瑞泉文苑二期方案变更

设计单位：广州博厦建筑设计研究院有限公司

2#楼 四、六、八、十层平面图

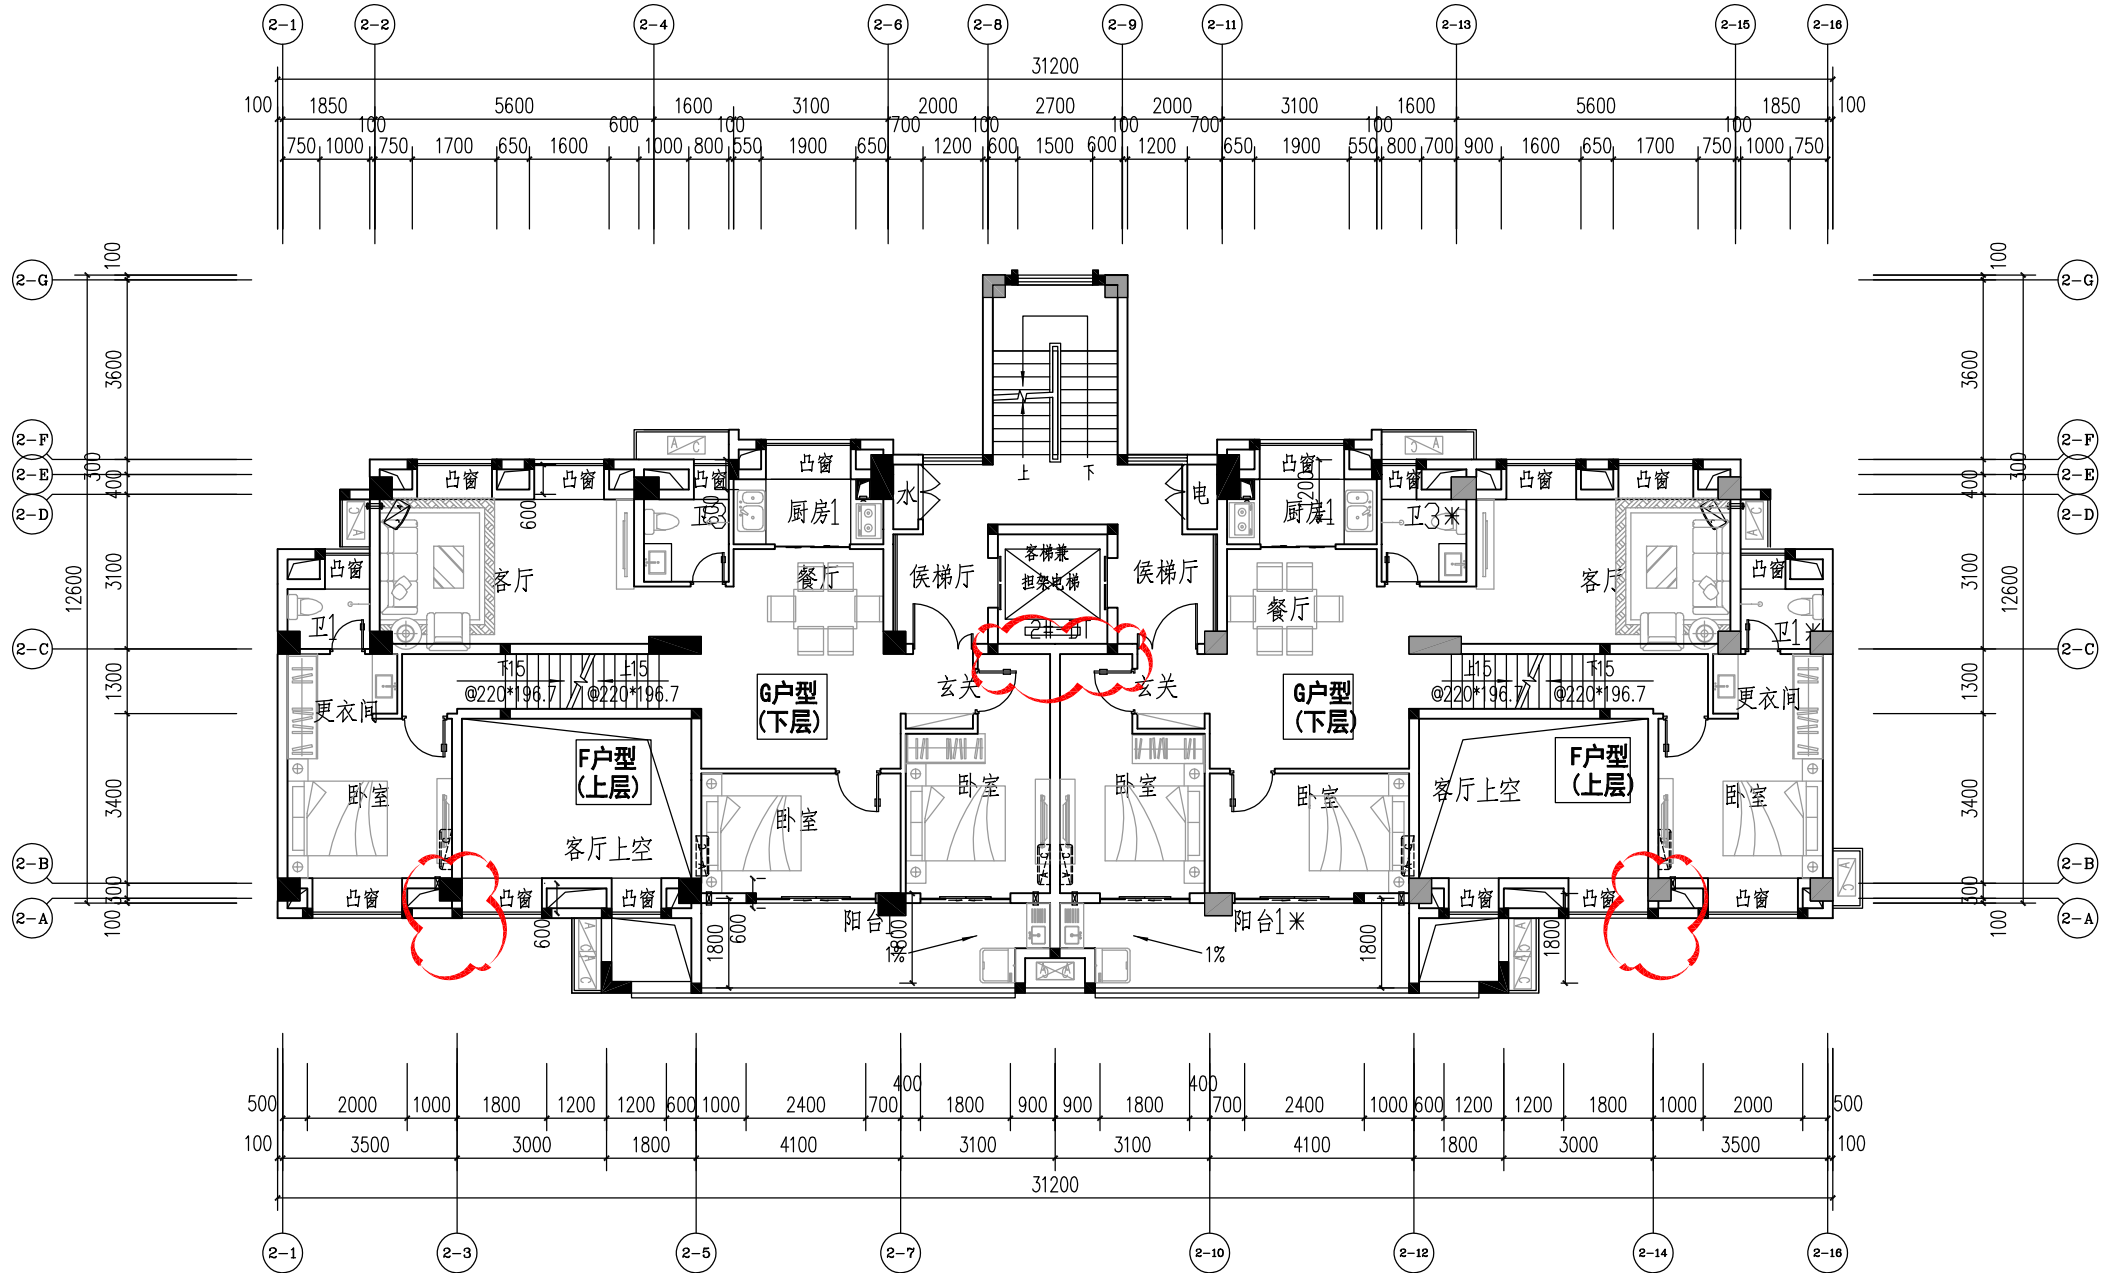
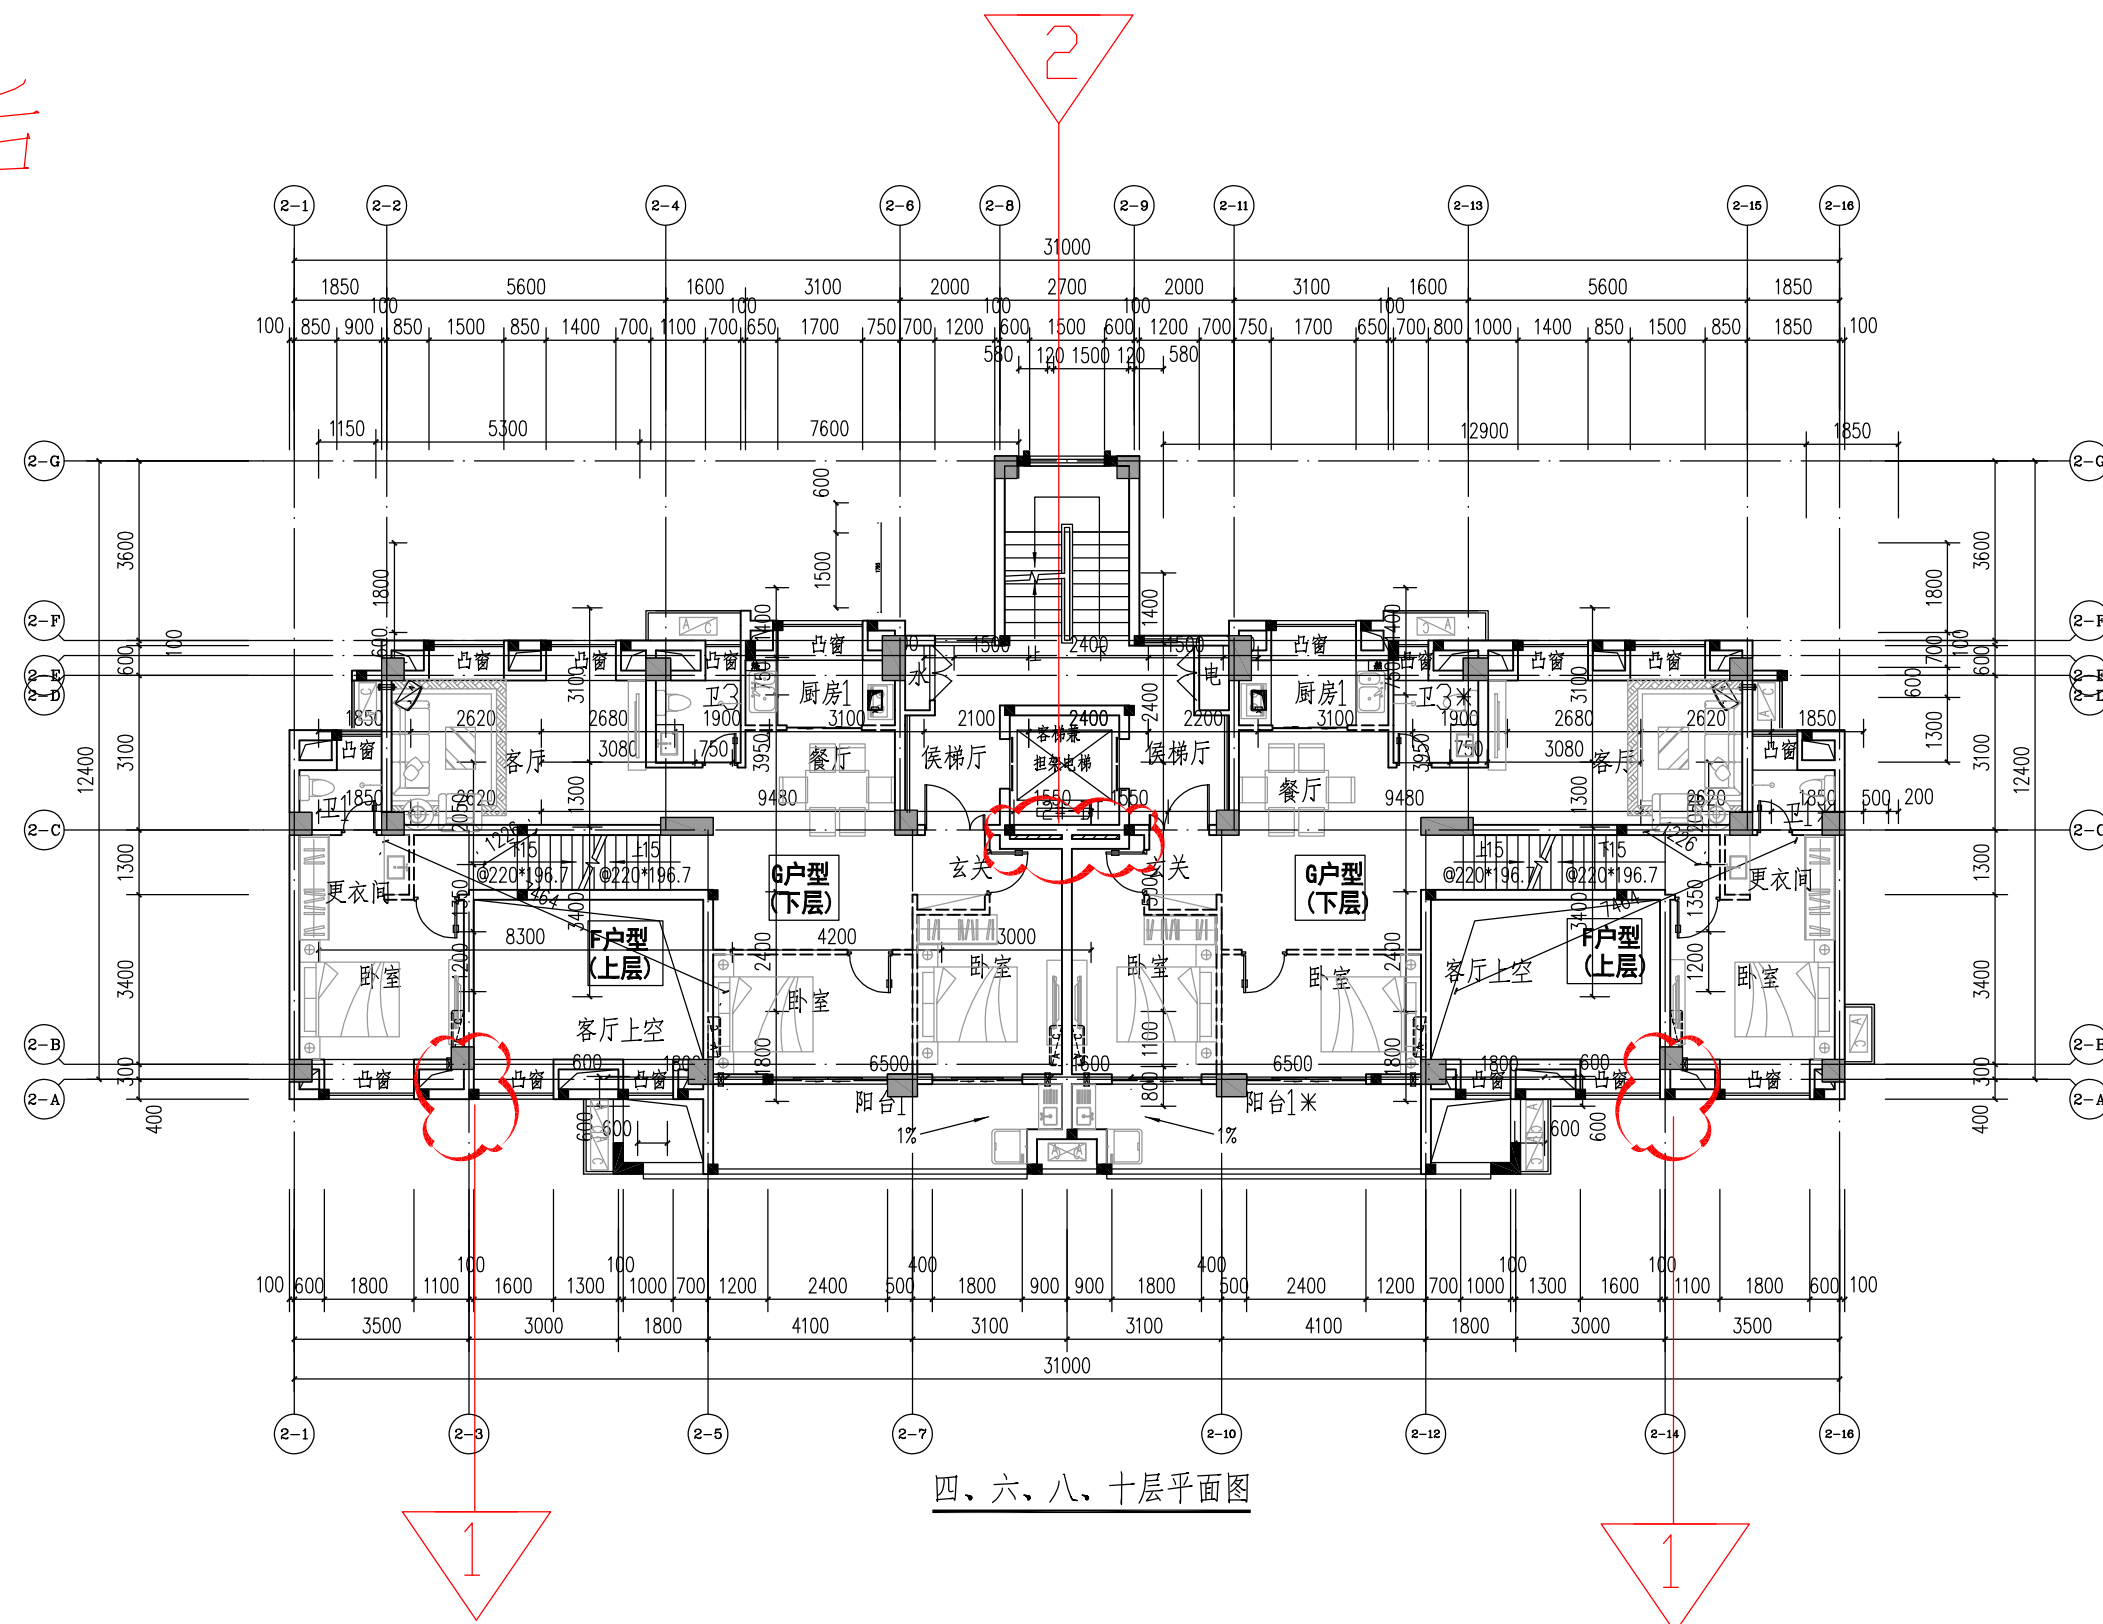
1. 图中②-A轴交②-3及②-14轴柱子往②-B方向移250mm 与外墙平
2. 图中②-C轴交②-8轴、②-9轴增设一段电梯隔音墙
